ÚZEMNÍ PLÁN MĚSTA BRNA

Textová část odůvodnění Příloha č. 4
kapitola 18

ROZHODNUTÍ O NÁMITKÁCH (VČETNĚ ODŮVODNĚNÍ)

b) Veřejná projednání Návrhu ÚPmB z roku 2020 (červen)

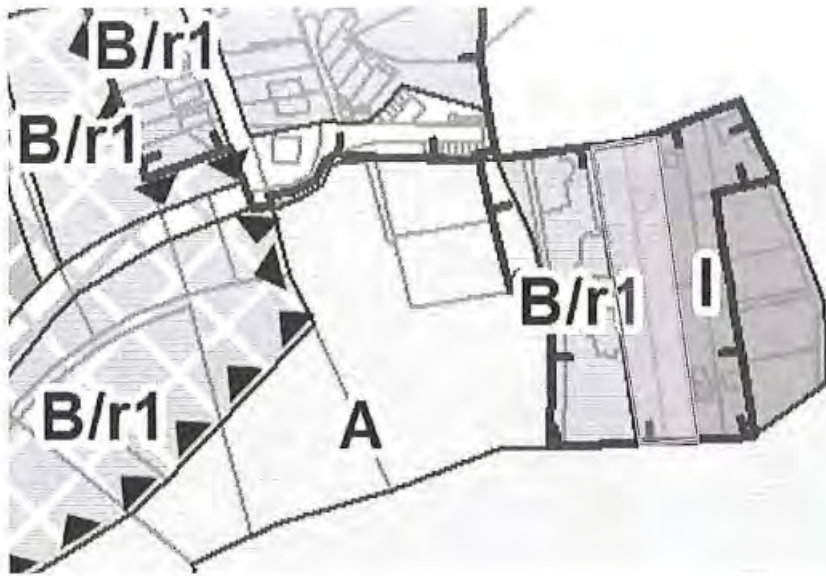
Výše popsaná situace poukazuje na dlouhodobé využití pozemků odpovídající mému požadavku a neodpovídající zařazení dle návrhu územního plánu. Z mého pohledu nic nebrání změně zařazení na plochu pro bydlení.

V tomto mně utvrzuje také skutečnost že sousední pozemky č. [REDACTED] sou v návrhu územního plánu vedeny jako B/r1 (plocha pro bydlení). Tyto sousední pozemky, těsně přilehlé na naše, mají naprosto identické parametry se stejným režimem využití.

Naopak, ponecháním mého pozemku v navrhované kategorii "plocha zahrádek" budu dotčen na svých právech.

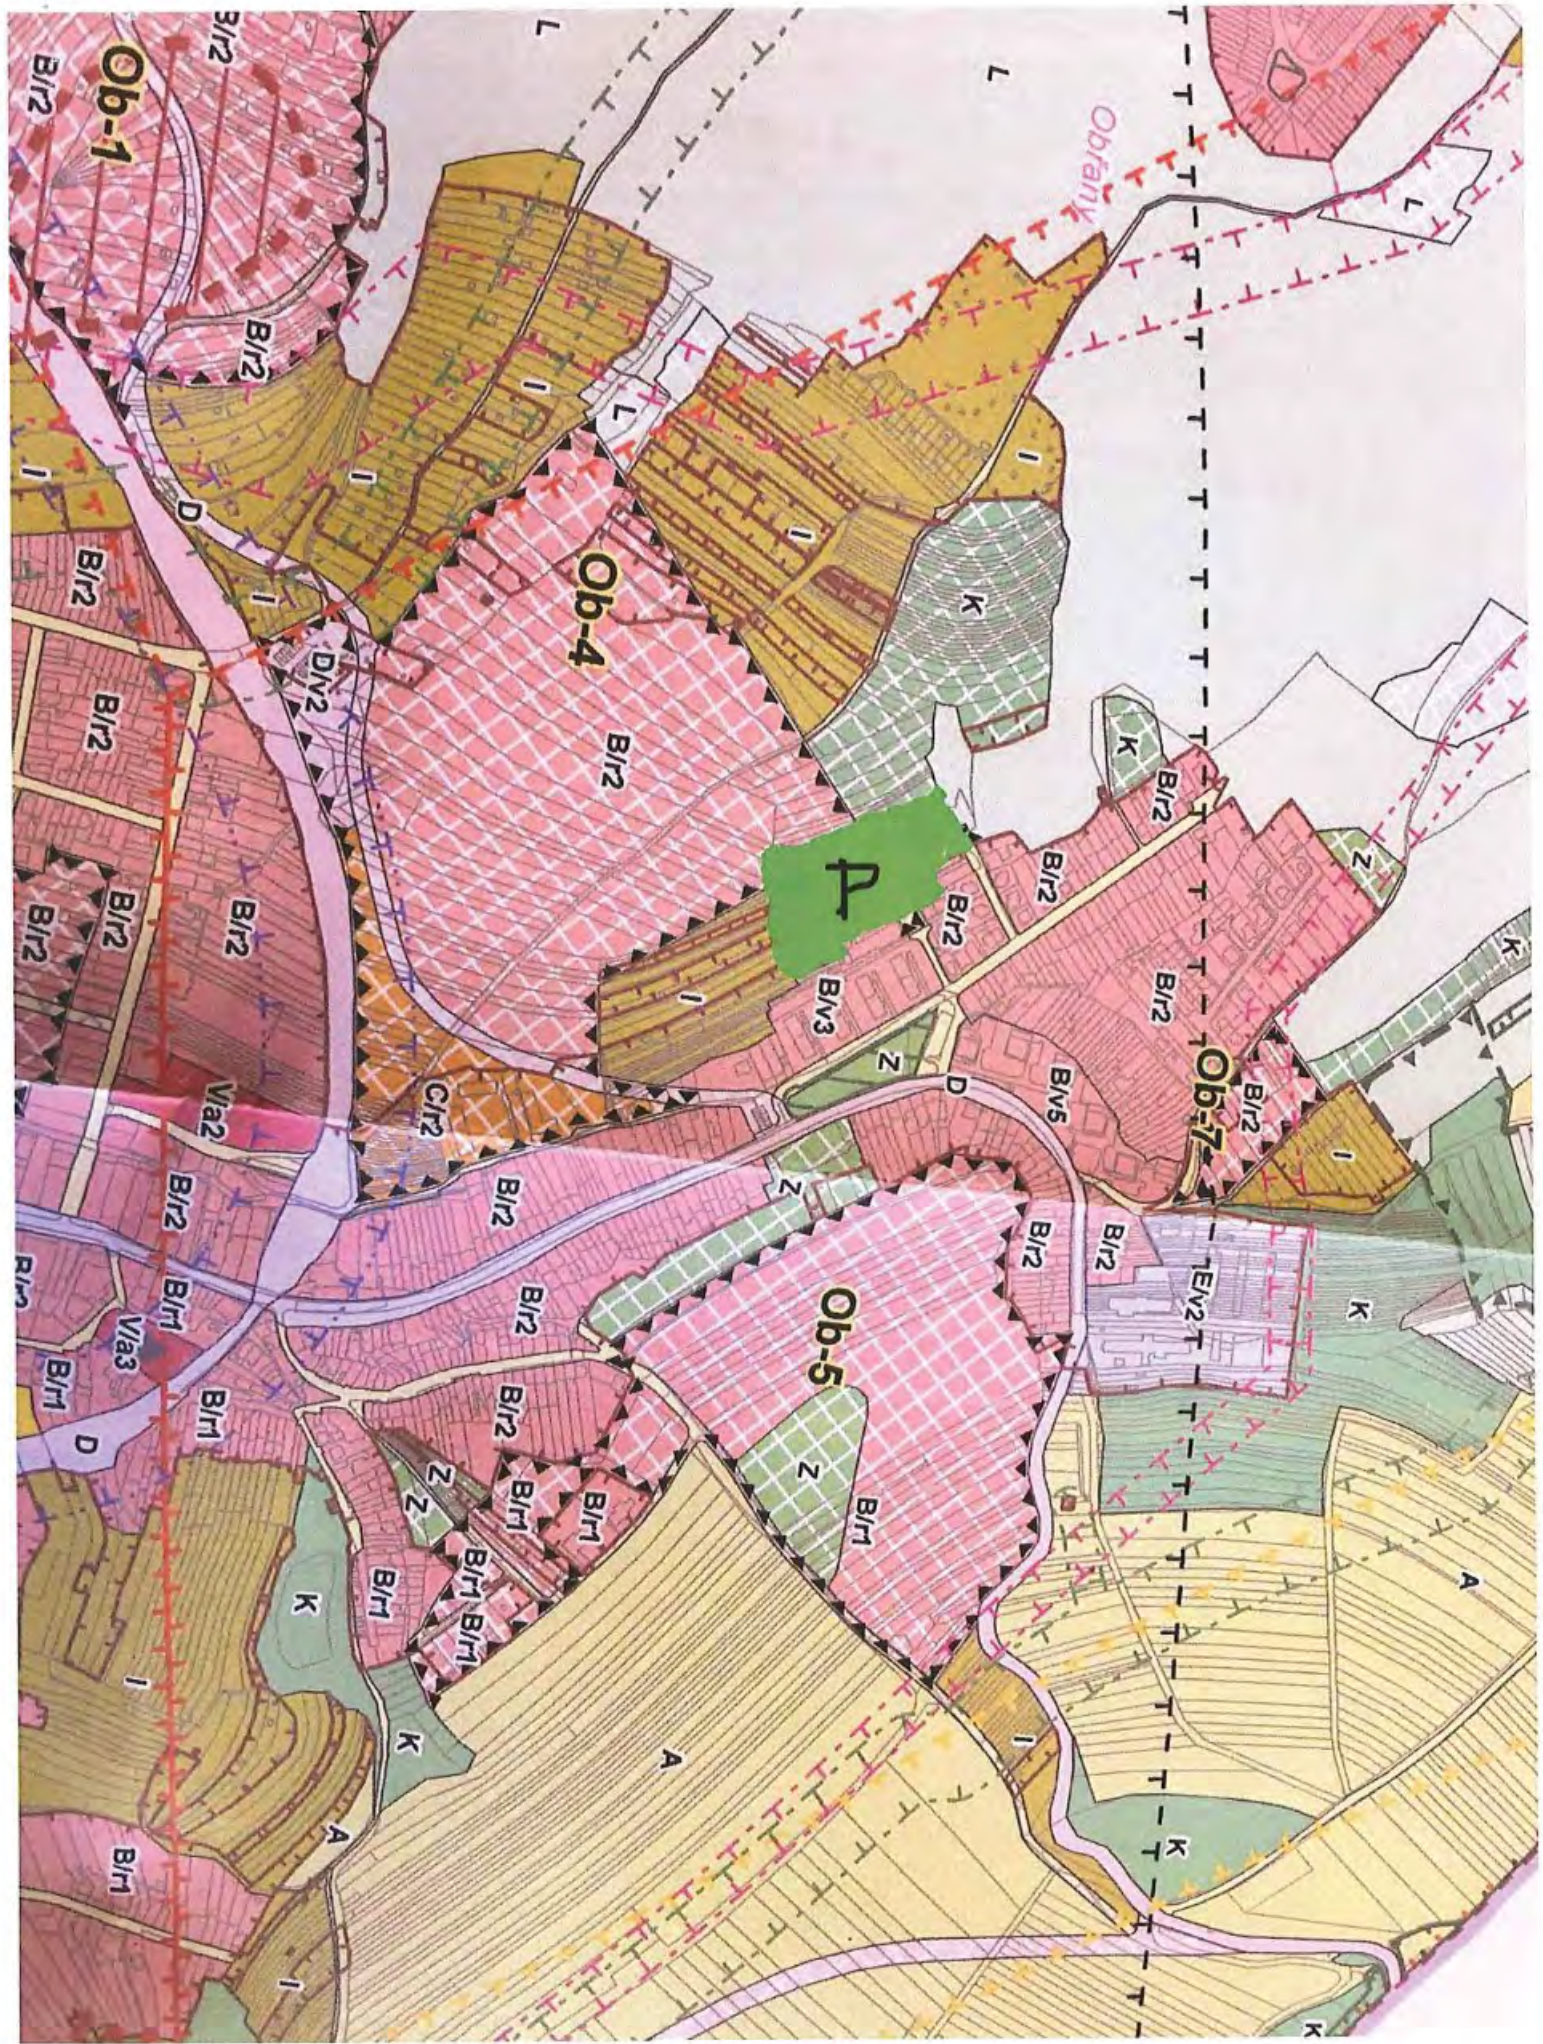
Zásadně nesouhlasíme s návrhem územního plánu zařadit lokalitu "P" dle přílohy "1". Jedná se o účelovou snahu několika majitelů parcel které jsou vedeny trvale jako zahrady změnit tyto na stavební pozemky. Tyto snahy se opakují pravidelně každých pár let při změnách územ. plánu. Tato lokalita je naprosto nevhodná pro výstavbu jak z důvodu špatné dopravní dostupnosti, problémy se sesuvy, odvod dešťové vody atd. Upozorňuji, že v roce 2002 si odbor OUPR města Brna nechal vypracovat studii od atelieru URB1, která tuhle lokalitu ~~průběžně~~ nedoporučila k zástavbě. viz příloha "2". Je to patrné na první pohled při osobní prohlídce uvedených lokalit.

Připomínka číslo 1 (zákres)

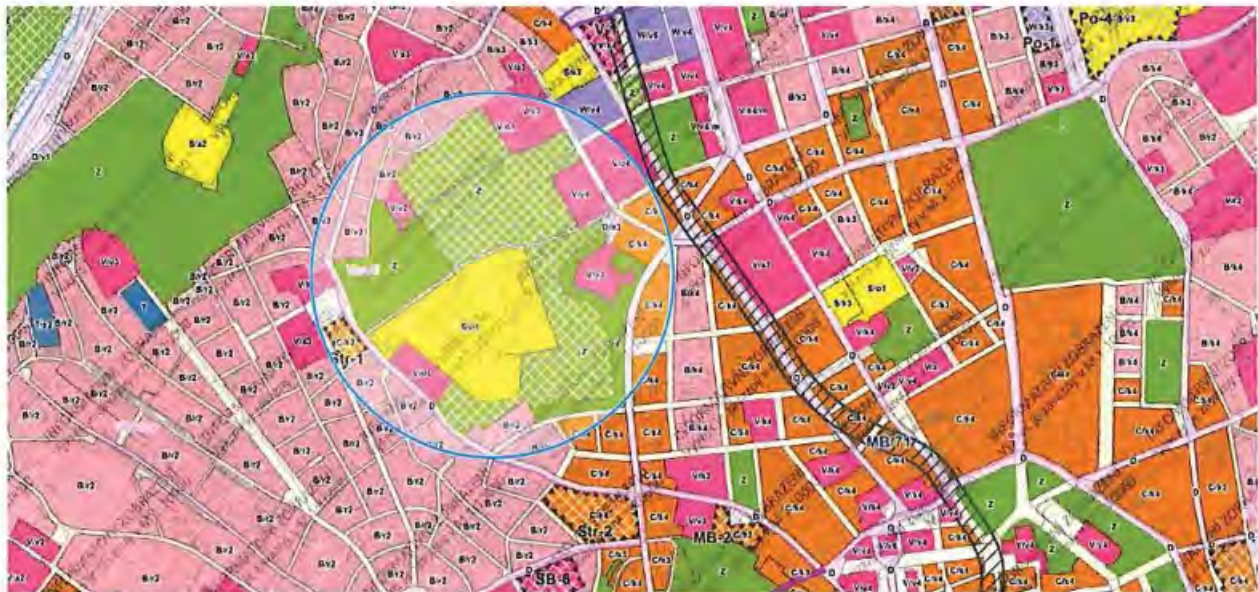
Nesouhlasím s návrhem týkajícího se změny plochy zahrádek na Kraví hoře na veřejnou zeleň a s tím spojeným zrušením zahrádkářských kolonií. Tyto zahrádkářské kolonie mají velmi důležitý sociální význam. Umožňují seniorům být stále fyzicky aktivní (práce na zahrádkách), rodinám s dětmi žijícím ve městě umožňují pobyt v přírodě v blízkosti bydliště a dětem tak přiblížit přírodu a vše s tím spojené. Tato kolonie dále pomáhá také životnímu prostředí ve svém okolí, a to především ochlazováním a zadržováním vody. Dále nevidím rozumný důvod k tomu, aby zrovna v tomto místě byla zbudována další veřejná zeleň s přihlédnutím k tomu, že v docházkové vzdálenosti se nachází dostatek veřejné zeleně (park na Kraví hoře, Björnsonův sad, Wilsonův les). Proto by bylo vhodnější o takovém projektu přemýšlet v místě, kde tolik veřejné zeleně není (např. Zábrdovice).

Na základě podnětu určeného zastupitele byl tedy pořizovatelem udělen pokyn prověřit problematiku možnosti implementace zahrádkářské činnosti do ploch městské zeleně a v případě kladného vyhodnocení, doplnění příslušných regulativů pro plochy městské zeleně. Tomu nyní odpovídají regulativy textové části návrhu územního plánu, podle které je možné zahrádkářskou činnost provozovat ve vybraných návrhových plochách městské zeleně Z, vymezených v grafické části návrhu územního plánu, výkresu základního členění území. V případě Kraví Hory tak návrhové plochy městské zeleně Z, zahrnuté do území, pro které je

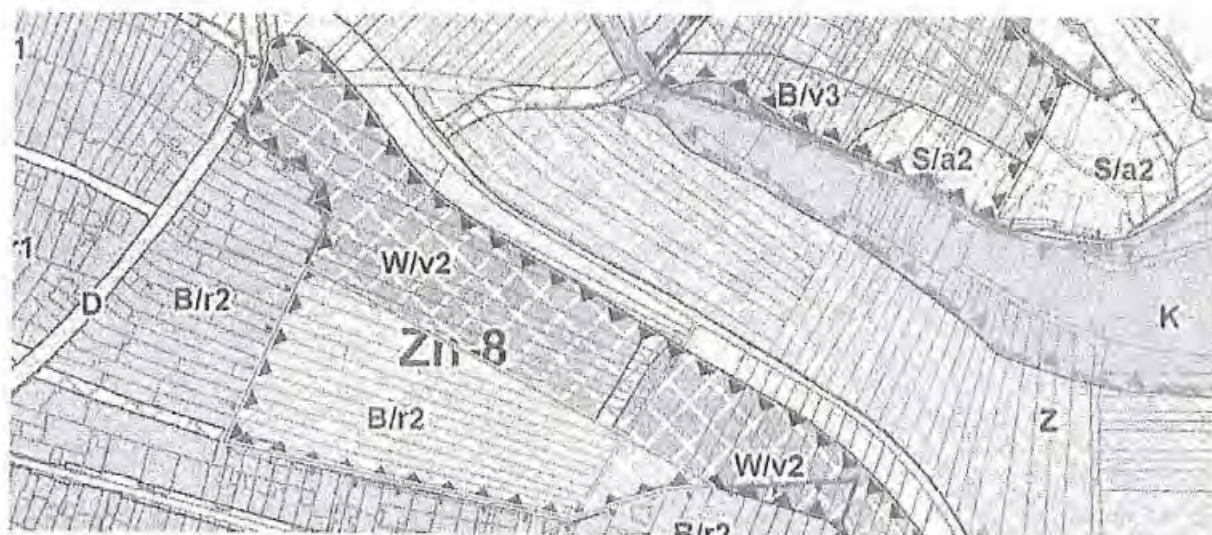
Rozvojová lokalita: Zn-8 U Újezda.

Žádám o změnu výškové úrovně zástavby z r2 na r1.

grafická příloha k námítce KTL Brno
katastrální situace – dotčená parcela č. 1684

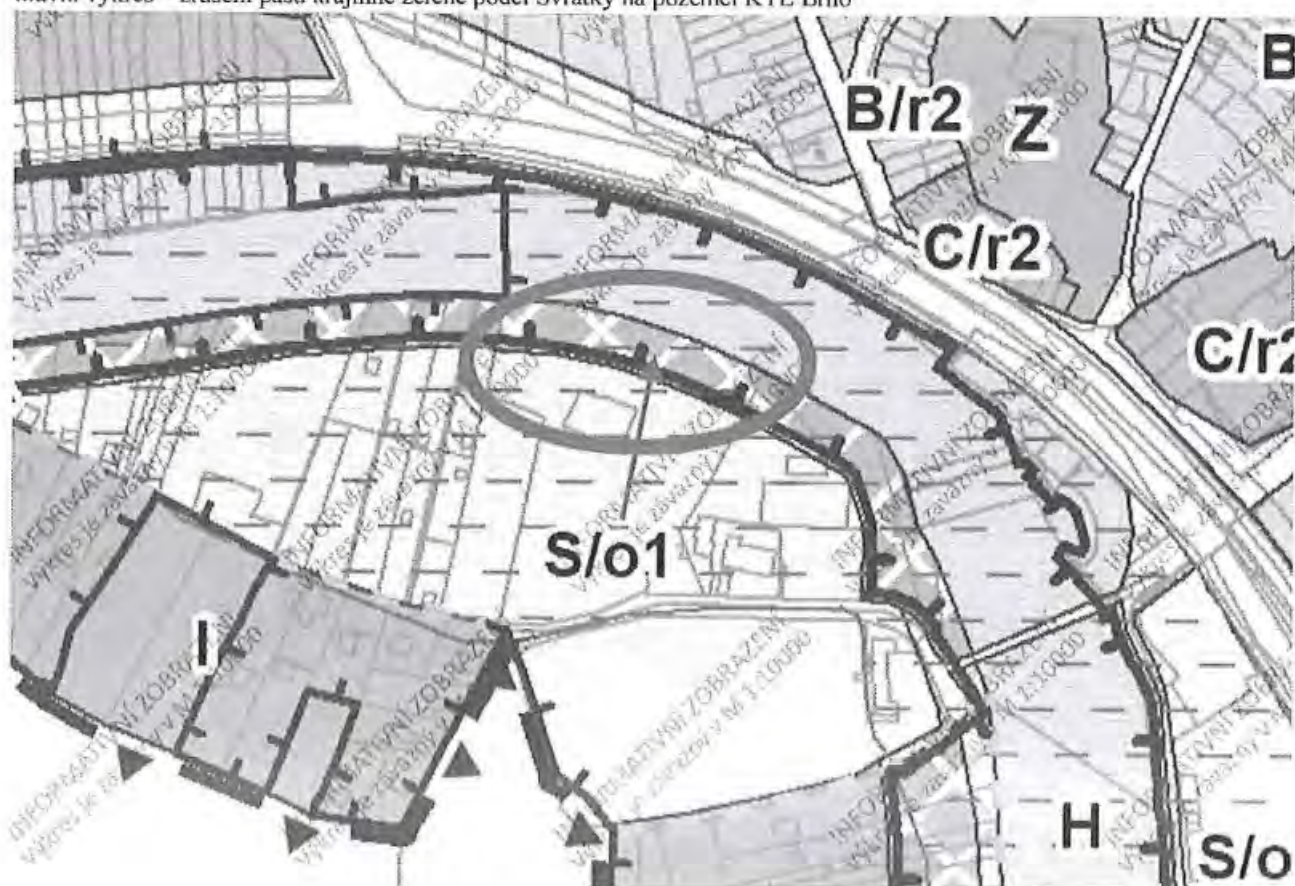
Navrhujeme umístit cyklostezku v trase stávající nepevněné cesty, která vede mezi areálem Káčata a fotbalovým hřištěm. Cesta je zřídka využívána automobily, částečně vede po městských pozemcích a končí také na pravém břehu řeky Svratky

výkres dopravy – změna trasy cyklistické stezky

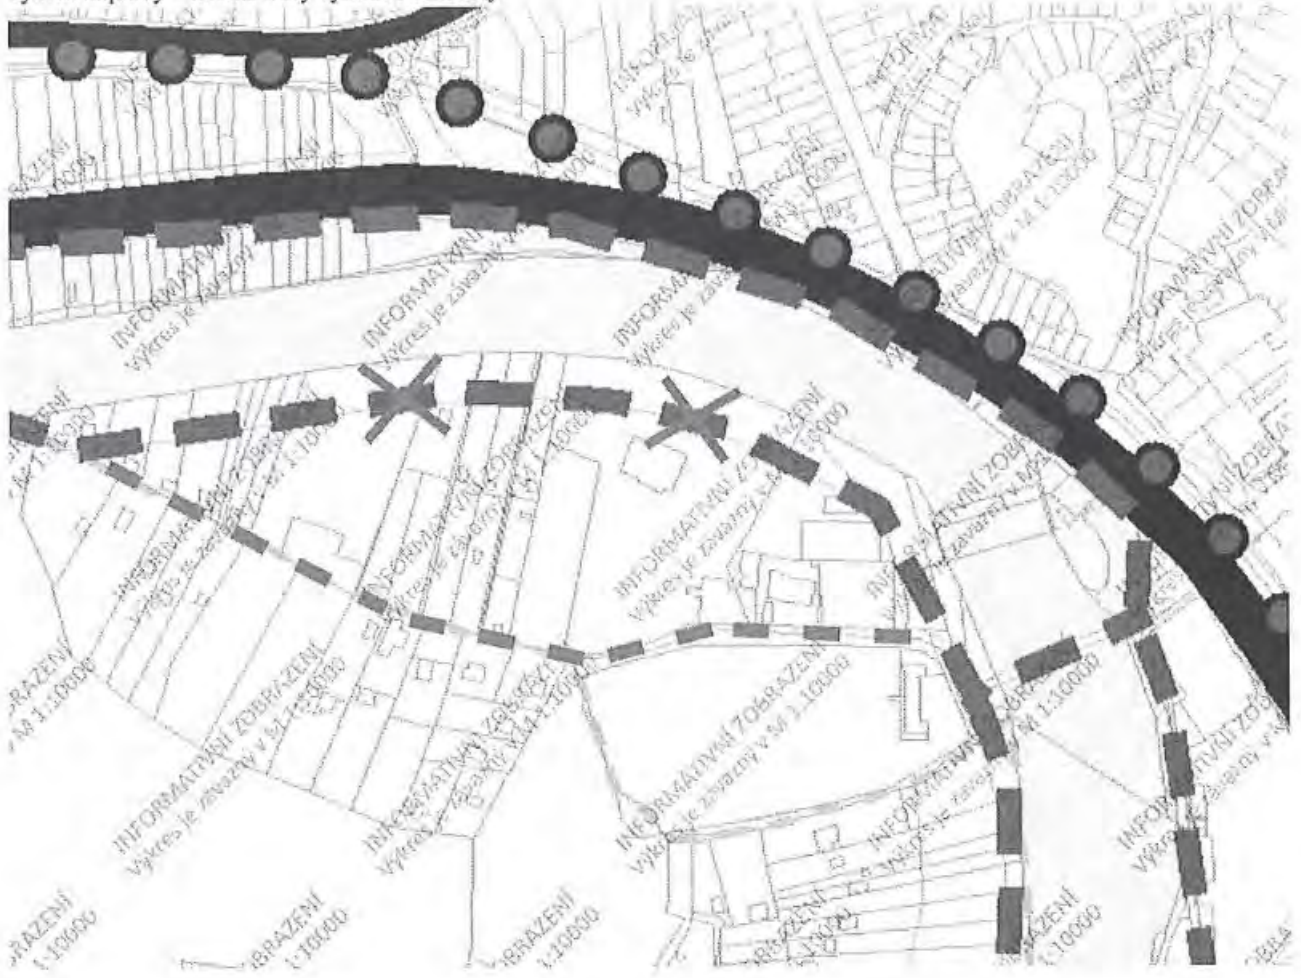
hlavní výkres – zrušení pásu krajinné zeleně podél Svatky na pozemcích KTL Brno

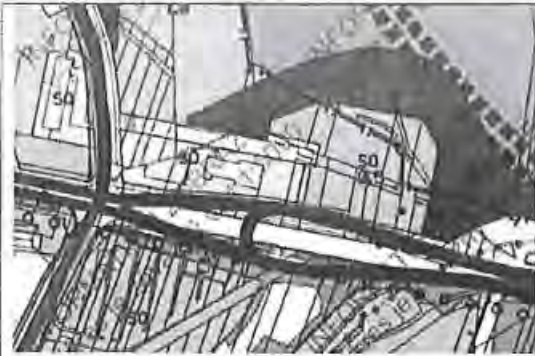
Návrhem územního plánu města Brna dojde ke znehodnocení pozemků parc. č. 1250, 1251, 1260/126 v katastrálním území Bohunice, neboť pozemky byly zařazeny do nezastavitelného území oproti stávajícímu územnímu plánu – podrobnosti v odůvodnění námítky.

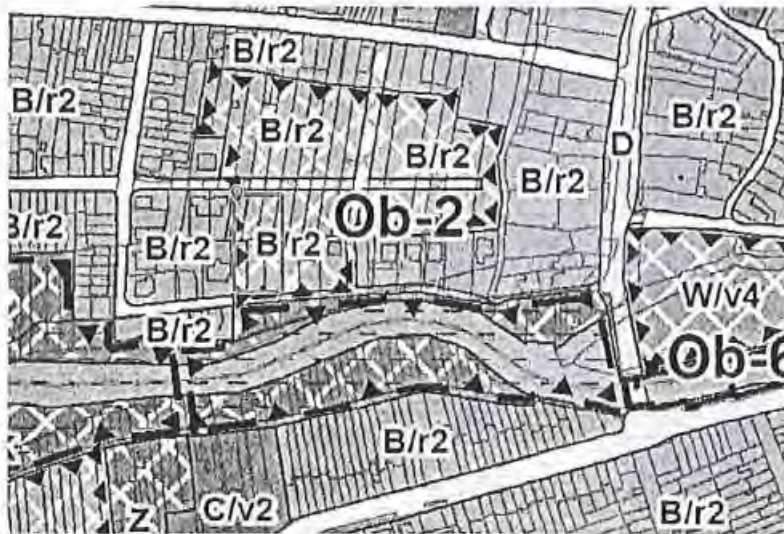
Nesouhlasím s navrhovanou změnou využití částí pozemků uvedených na Ob-2 z BC 0,4 (plocha čistého bydlení) na B/r2, a to:

v současnosti jsou pozemky využívány jako zahrada a nepřeji si žádnou změnu využití.

Námítka číslo 1 (zákres)

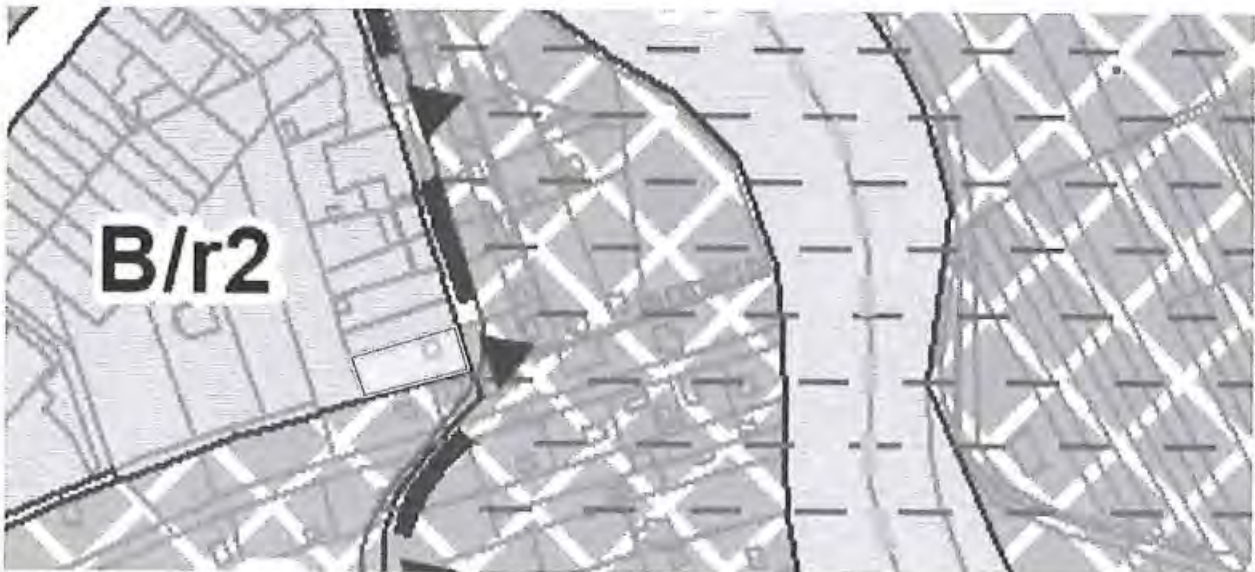
Přístup na náš pozemek p.č. [redacted] k.ú. Jundrov, v současné době vede pouze po ostatní komunikaci p.č. [redacted] k.ú. Jundrov. Dle nového územního plánu bude náš pozemek stát bezprostředně za protipovodňovou hrází. Dle informace od p. Ing. Jitky Puttnerové se nepočítá s výstavbou přístupové komunikace k pozemkům. Pozemek by se tedy stal pro nás nepřístupným. Prosím o zohlednění situace stran dostupnosti pozemku a naplánování vybudování přístupové komunikace k pozemku.

Námítka číslo 1 (zákres)

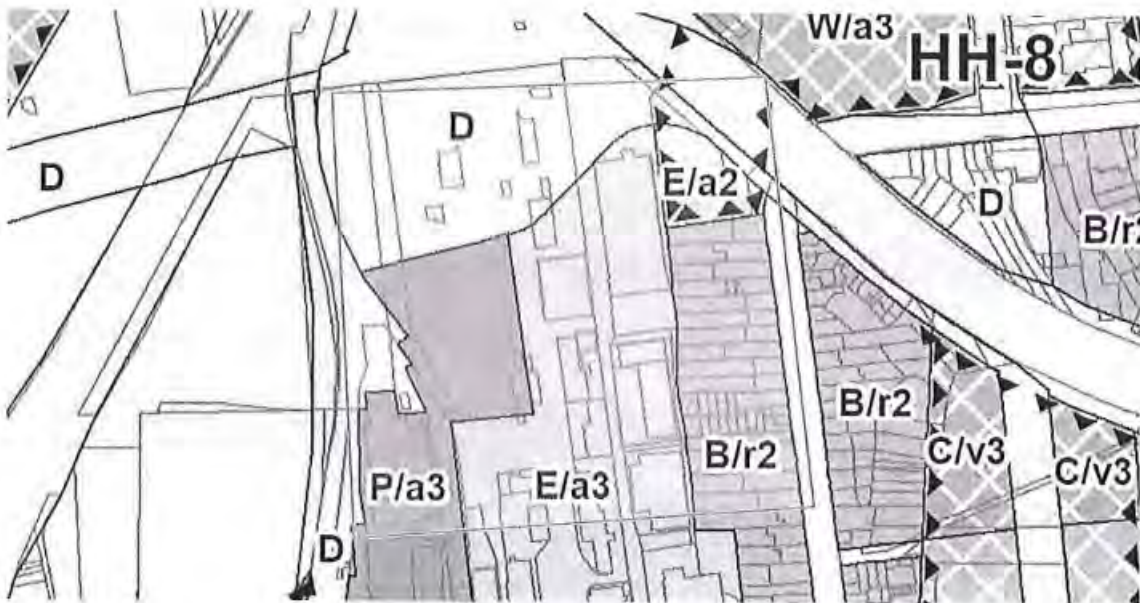
Dobrý den, posíláme námítku vztahující se k našim pozemkům v části Horní Heršpice. Dlouhodobě připravujeme vybudování nové provozovny na pozemcích [redacted] pro které již byly zhotoveny a zkolaudovány přípojky jednotné kanalizace, vodovodní přípojky a přípojky STL plynu a dokončuje se projektová dokumentace využití areálu. Pozemky byly součástí vedlejšího průmyslového areálu a byly kupovány pro stavbu Zařízení k využití, sběru, úpravě a výkupu odpadů a ke sběru autovraků. Na pozemcích je nyní navrženo využití "E". Vzhledem k situaci, pro který byl dříve celý areál zkolaudován a využíván, žádáme o přefazení celé části "E" na "P" aby tím nebyl zmařen investiční záměr.
